生産終了商品のお知らせ

2024年4月発行のプロダクトニュースNo.2024002C(2)において、変更がありました。
前回との変更点は、以下の通りです。

プログラマブルコントローラ

生産終了商品 CJ2M-CPU3□	推奨代替商品 CJ2M-CPU1□+CJ1W-EIP21S
	 Total 62mm
	推奨代替商品 NX102-9000

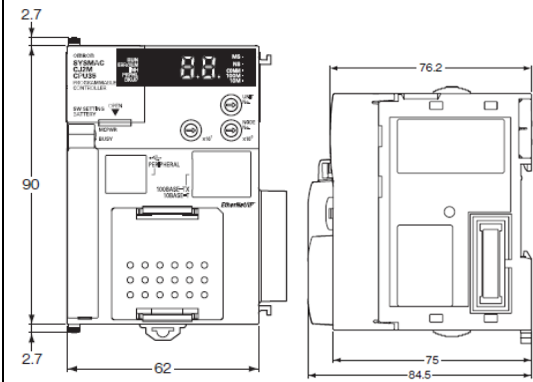
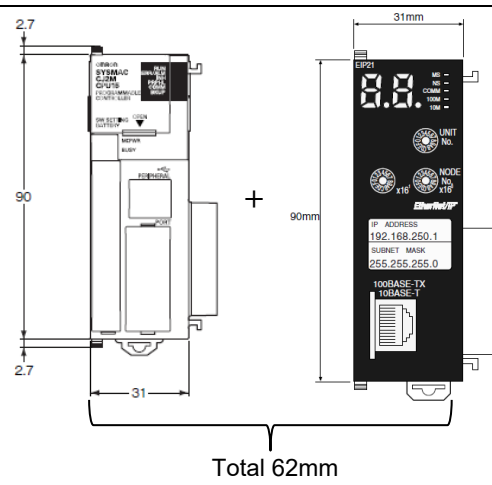
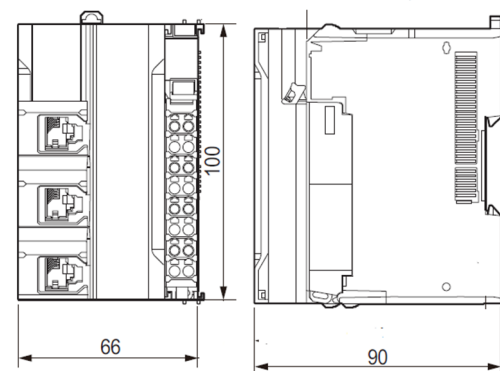
推奨代替商品形式	本体の色	外形寸法	配線接続	取付寸法	定格性能	動作特性	操作方法
CJ2M-CPU1□+CJ1W-EIP21S	○	◎	○	◎	○	○	×
NX102-9000	×	×	×	×	×	×	×

生産終了商品
CJ2H-CPU6□-EIP

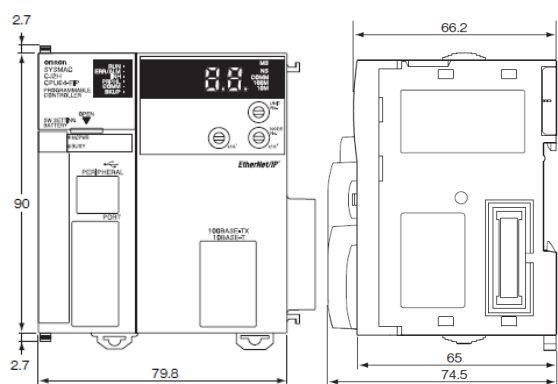
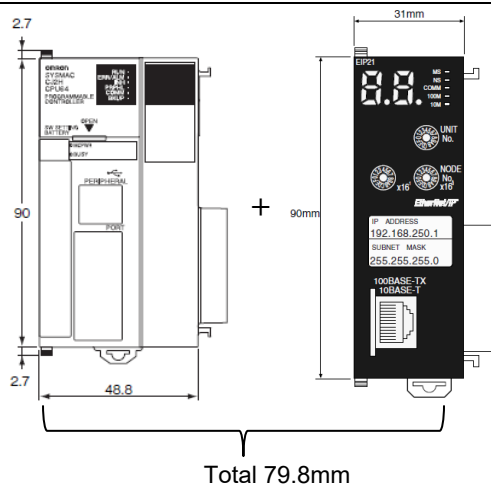
推奨代替商品形式	本体の色	外形寸法	配線接続	取付寸法	定格性能	動作特性	操作方法
CJ2H-CPU6□+CJ1W-EIP21S	○	◎	○	◎	○	○	×
NX102-9000	×	×	×	×	×	×	×
NX502-1300	×	×	×	×	×	×	×

生産終了商品 CJ1W-EIP21/ETN21	推奨代替商品 CJ1W-EIP21S
	 推奨代替商品 NX102-9000

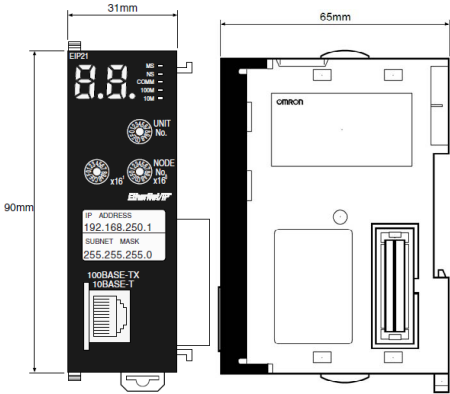
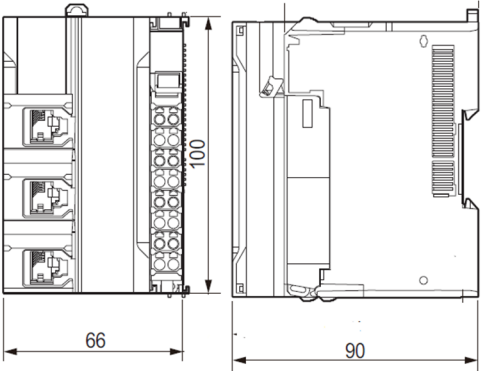
推奨代替商品形式	本体の色	外形寸法	配線接続	取付寸法	定格性能	動作特性	操作方法
CJ1W-EIP21S	◎	◎	◎	◎	○	○	×
NX102-9000	×	×	×	×	×	×	×
